Das Projekt für den Verwaltungsbau des Bundes an der Theodor-Kocher-Gasse in Bern

Gutachten zu Handen der Eidg. Baudirektion betreffend die ästhetische Durchbildung des geplanten Bundes-Verwaltungsgebäudes an der Theodor-Kocher-Gasse in Bern und seine Stellung im Stadtbild

Bilder 5 und 6. Erste Baueingabe, Projekt von Arch. G. Baeschlin vom April 1955

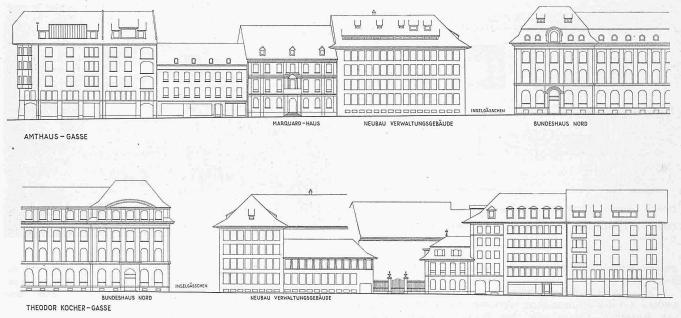
nach Osten umgeknickt, wodurch eine etwa 29 m lange Fassade entsteht, die hart gegen die nur etwa 19 m breite Fassade des Marcuardhauses stösst [Bild 5], was in Anbetracht der grösseren Höhe des Neubaues unter allen Umständen bedrückend wirkt, ganz unabhängig von der Art der Durchbildung der Fassade des Neubaues.

Ich schlage vor, hier wie an der Südseite den Haupttrakt als einen in sich geschlossenen Körper deutlich sichtbar zu machen, und den restlichen, nur noch etwa 14 m breiten Teil auch hier deutlich abzusetzen und als Zwischenglied zu behandeln, das sich durch andere Fensterteilung vom Haupttrakt unterscheidet. Dies müsste durchaus keine historisierende Fassadengliederung sein — es wäre sogar eine ausgesprochene Glasfassade denkbar; die Rücksichtnahme besteht in der Aufspaltung des zu grossen Kubus, nicht in den Detailformen [vgl. Bild 5 mit Bild 7 und 9; Red.].

vor, einzig den Sockel durch einen kleinen Vorsprung zu betonen, im übrigen aber die Fassaden noch konsequenter technisch durchzubilden, als sie es im Projekt schon sind — vor allem sollten die unnötigerweise monumental wirkenden Mauerstreifen an beiden Ecken der Fassade gegen das Inselgässchen aufgelöst und der einheitlich durchgeführten Rasterung der Fassaden eingegliedert werden.

Nicht gut scheint mir die vorgeschlagene Fensterteilung: Die blosse Aufspaltung der Fensterfläche der Länge nach wirkt kahl und blind. Eine Traverse durch Abtrennung eines Lüftungsflügels oben und vielleicht auch noch eine Querstange als Brüstung über der sehr niederen Fensterbank würde viel zur Verfeinerung des Masstabes beitragen. Auf die Kellerfenster und ihre Lichtschächte kann verzichtet werden, da die beiden Kellergeschosse ohnehin künstliches Licht und künstliche Belüftung nötig haben, wenn die Akten nicht verschimmeln sollen

Auf Grund dieses Gutachtens, welches von den Eigentümern des Marcuardhauses und von der Eidg. Baudirektion anerkannt worden ist, arbeitete der Architekt seine Eingabepläne um (Bilder 7 bis 10). Die Forderungen des Gutachters wurden berücksichtigt; angrenzend an das schützenswerte Gebäude ist jetzt ein einfacher und keinenfalls aufdringlicher viergeschossiger Trakt geplant, während am Inselgässchen ein fünfgeschossiger Querbau vorgeschlagen wird. Die Stadt Bern will aber auch hier nur einen viergeschossigen bewilligen (Bilder 11 und 12). Ausserdem lehnt sie das Walmdach ab. Diese Forderungen werden einerseits mit dem Vorhandensein verhältnismässig niedriger Bauten auf der Gegenseite der Amthausgasse begründet; sie beruhen anderseits auf der Vorstellung der Anpassung des Neubaus an das traditionelle Strassenbild Berns, welches hier aber schon arg verändert ist und den typisch bernischen Charakter bereits verloren hat.

Bilder 7 und 8. Zweite Baueingabe, Projekt von Arch. G. Baeschlin vom Dezember 1955

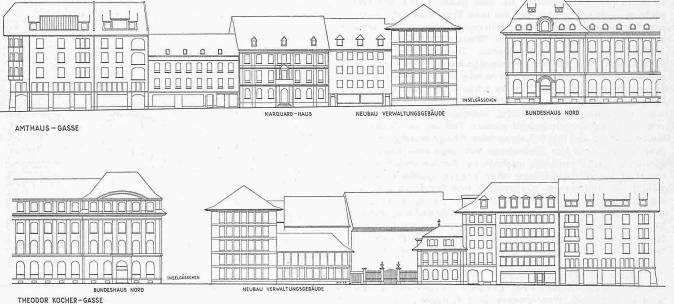
Dieser Zwischentrakt könnte auch auf der Rückseite gegen den Hof durch einen Rücksprung in der Breite eines Fensterjoches gelenkartig gegenüber dem Haupttrakt gelockert werden, was auch der Belichtung des Treppenhauses zu statten käme. Eine solche Differenzierung der kubischen Masse würde gestatten, den Zwischentrakt an der Amthausgasse um ein Geschoss zu reduzieren, was den Marcuardhof höchst wirksam zur Geltung bringen würde; dafür hätte ich kein Bedenken, den auf diese Weise von beiden Flügelbauten losgelösten Haupttrakt längs dem Inselgässchen um ein weiteres Geschoss zu erhöhen, womit er ungefähr auf die gleiche Höhe käme wie sein Gegenüber [vgl. Bild 7; Red.].
